Progetto per la realizzazione di impianto eolico denominato "Poggio alle Pancole" Comune di Lajatico (PI).
Codice della procedura 7874 data di avvio 4-1-2022.

Progetto per la realizzazione di un impianto eolico, denominato "Poggio alle Pancole", costituito da n. 7 aerogeneratori, per una potenza complessiva pari a 42 MW, e delle rispettive opere di connessione alla RTN, da realizzarsi nel Comune di Lajatico (PI). Cod procedura 7874

OSSERVAZIONI – ALLEGATO 3

Estratto tavola 20V036_L_Visibilita_Lajatico_beni_A1_DEF.pdf

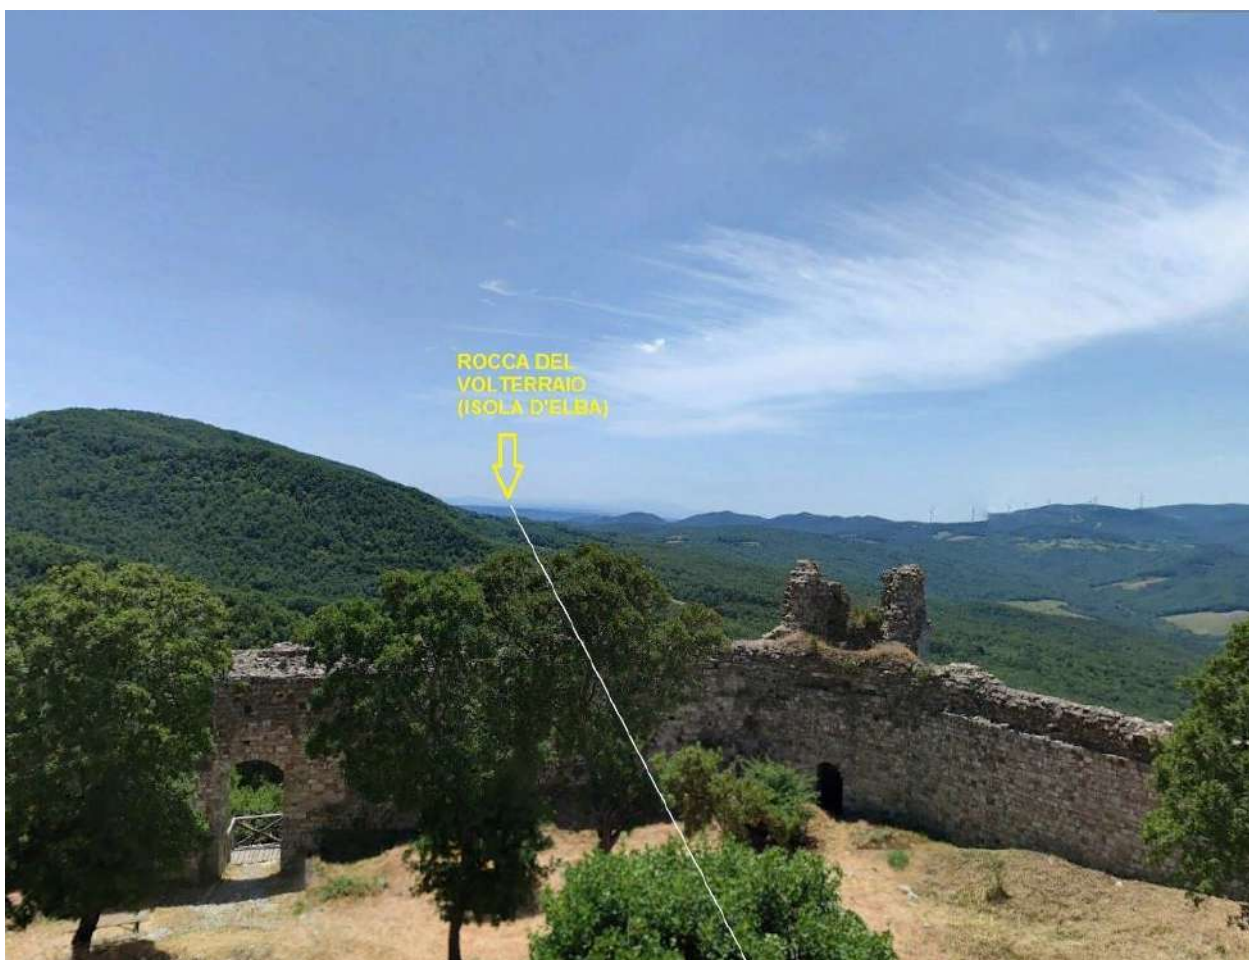
Posizione della Rocca di Pietracassia al centro delle direttrici visive verso i Monti Pisani (rocca della Verruca), Isola d'Elba (Rocca del Volterraio), Volterra

Il progetto del nuovo parco eolico invece è posto proprio lungo la direttrice Rocca di Pietracassia – Volterra, e le prime torri eoliche sono site ad una distanza molto ridotta dalla Rocca (meno di 2 chilometri). La realizzazione del Parco potrebbe perciò distruggere per sempre la più importante direttrice visiva storica che ancora possiamo apprezzare, con grave, insipiente e irreparabile danno al paesaggio, alla storia e alla cultura del territorio.

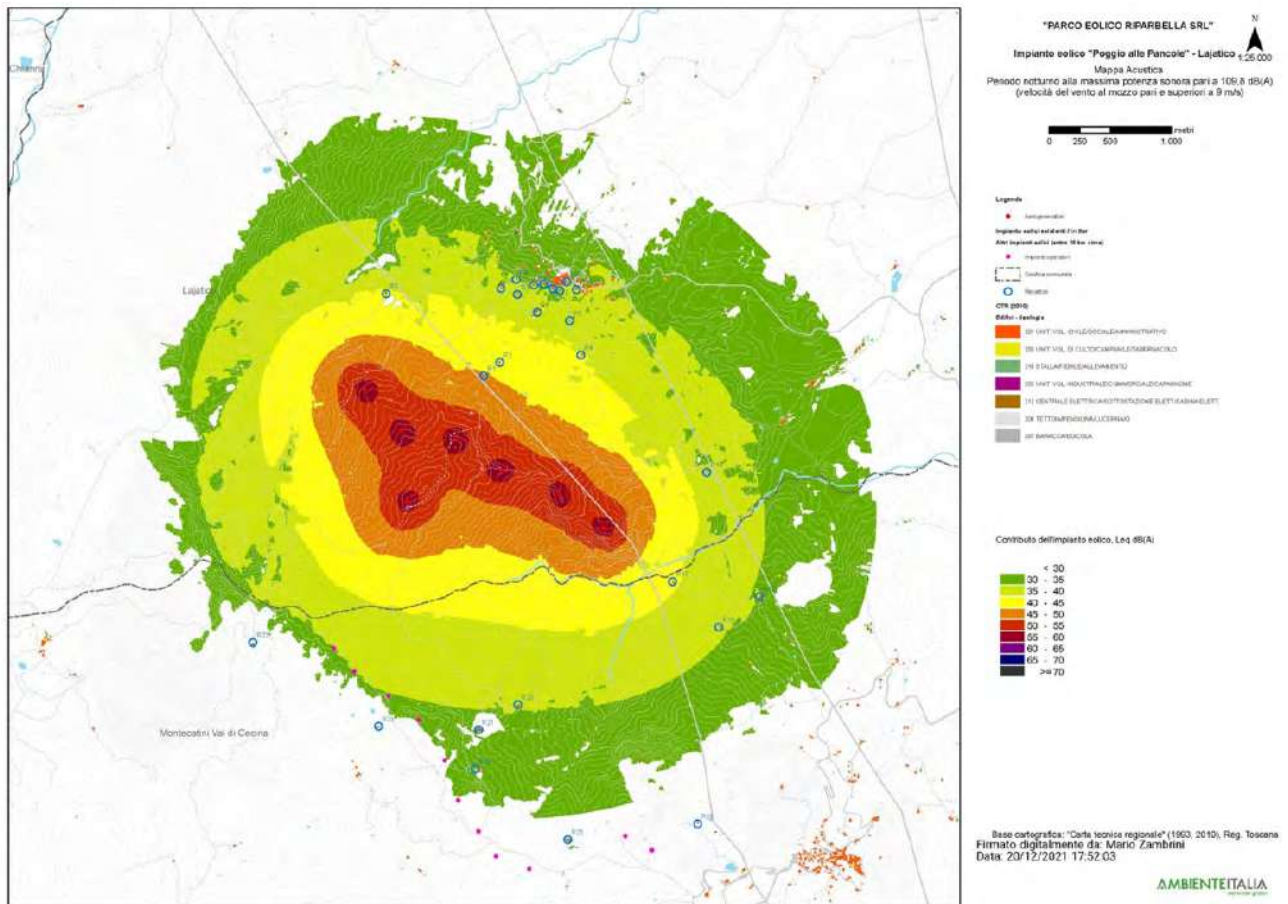
3. Nella valutazione del criterio differenziale a finestre chiuse si fa riferimento a un modello di facciata del fabbricato assolutamente non verosimile: il potere fonoisolante di un vetro 3 mm viene dichiarato 30 dB. Il potere fonoisolante di un vetro 3 mm, basta fare una veloce ricerca in letteratura, non supera i 25 dB e se ragioniamo di infisso nel suo complesso non siamo sopra i 20 dB. L'assunto della stanza 4 metri per 4 metri e volume 43 mc non è assolutamente cautelativo perché le camerette abitabili hanno superfici di calpestio inferiori ai 10 mq e volumi inferiori ai 30 mc. In ogni caso è pieno di stanze con superficie di calpestio inferiore ai 16 mq, basta una qualsiasi camera matrimoniale. La stima dell'indice dell'isolamento di facciata è quindi del tutto sovrastimata, quindi errata e porta a dichiarare che il livello di rumore ambientale a finestre chiuse è inferiore al limite di applicabilità sia di giorno che di notte. Ciò non è corretto e, in situazioni di bassa rumorosità residua come stimata/misurata dai tecnici, quando il differenziale si applica, SI SUPERA. Risulta evidente che senza l'assunto della valutazione errato dell'isolamento di facciata il criterio differenziale a finestre chiuse risulta superato.

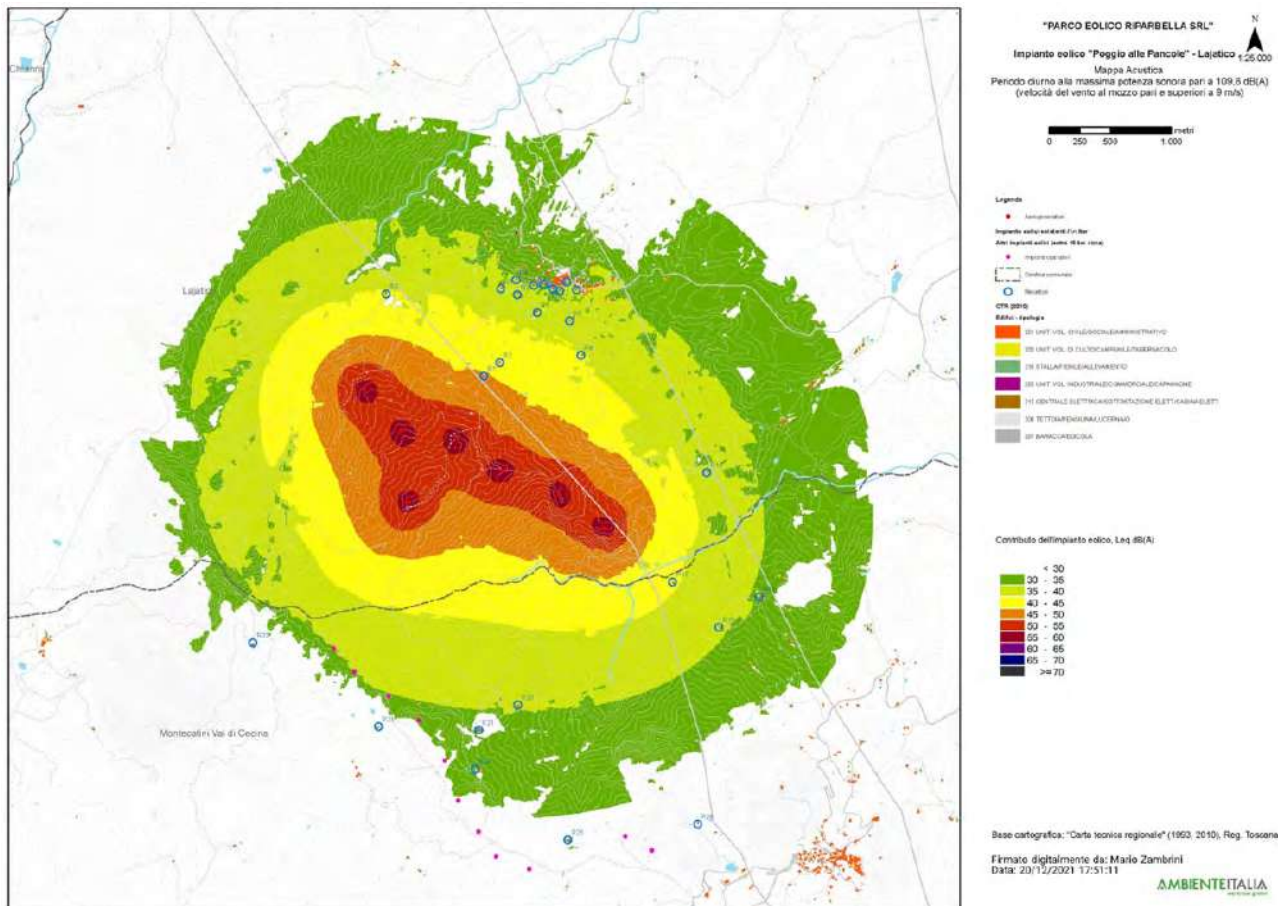
4. L'osservazione ancora più cogente riguarda l'assunto dell'abbattimento di una parete a finestre aperte pari a 10 dB. 10 dB di abbattimento, prova qualsiasi misura che si possa fare in qualsiasi situazione, può andare bene in caso di parete molto grande, di importante R_w e con finestra piccola, inferiore al 5% della superficie finestrata. Già una stanza normalissima di una cameretta con finestra 1,2x1,4, mediante misura a 1 m dalla facciata in esterno e una all'interno con fonometro a 1 m dalla finestra aperta e oltre 1 m dalle altre superfici riflettenti microfoni a 1,5 m di altezza non presenta abbattimento del rumore superiore a 6 dB, a meno di non avere all'interno un ambiente sovraccarico di arredi solo fonoassorbenti in una condizione assolutamente non realistica. Se poi ci spostiamo a una camera con una banale porta finestra da 1,2mx2,4m si perde un ulteriore dB di abbattimento e in situazioni, che esistono tranquillamente, di infissi ampi (tipo 1,8x2,4 o 2x2,4 o anche oltre) si arriva a situazioni in cui l'unico abbattimento che offre la parete è la riduzione di 3 dB dati dai coefficienti di riflessione di facciata. Coefficiente di riflessione di facciata che, oltretutto, qui non risulta valutato.

Se ne deduce che ipotizzando un abbattimento delle pareti inferiore a quello della valutazione e conforme alle stime riportate il criterio differenziale a finestre aperte si applica e SI SUPERA, sempre con riferimento ai bassi livelli di rumorosità registrati e che sono caratteristici della zona.

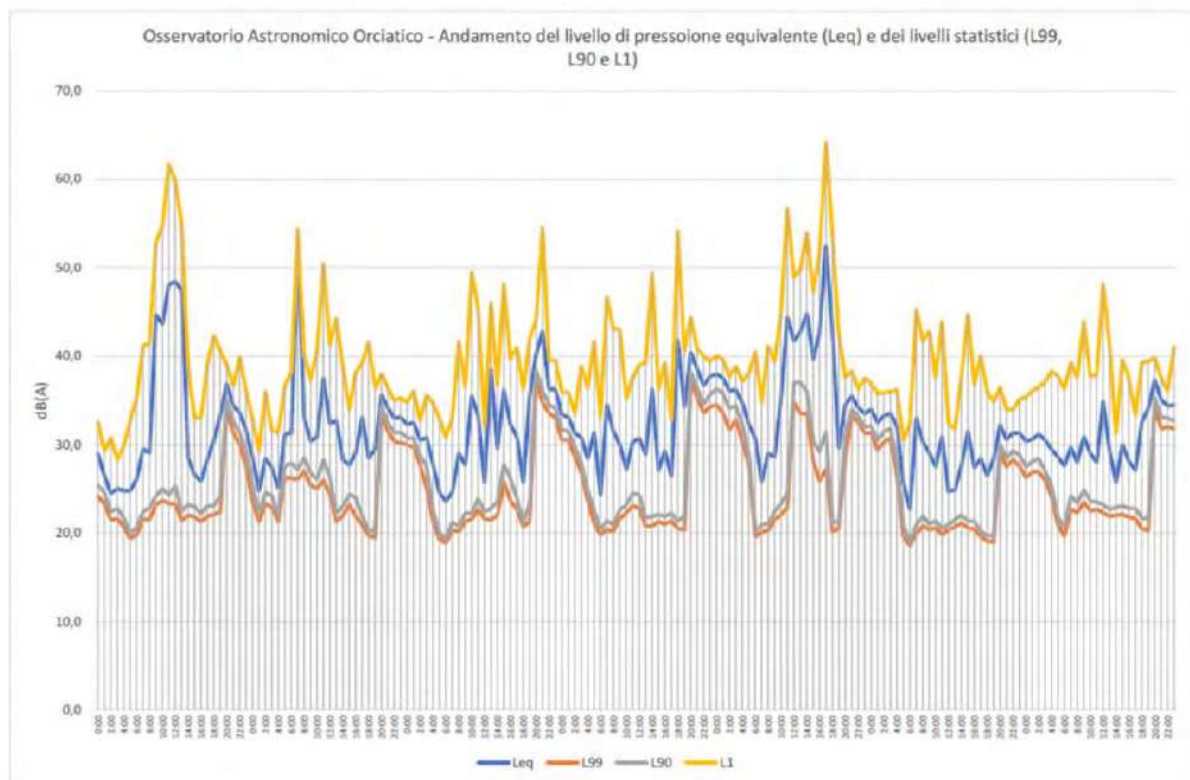
pagina 28 che in corrispondenza di livelli di pressione equivalente Leq intorno ai 45 dB(A), i livelli

di pressione istantanea L1 si aggirano intorno ai 63 e 65 dB(A) o comunque superiori a 50 dB(A) e questo per periodi di 4 e 9 ore, quindi per buona parte della giornata.
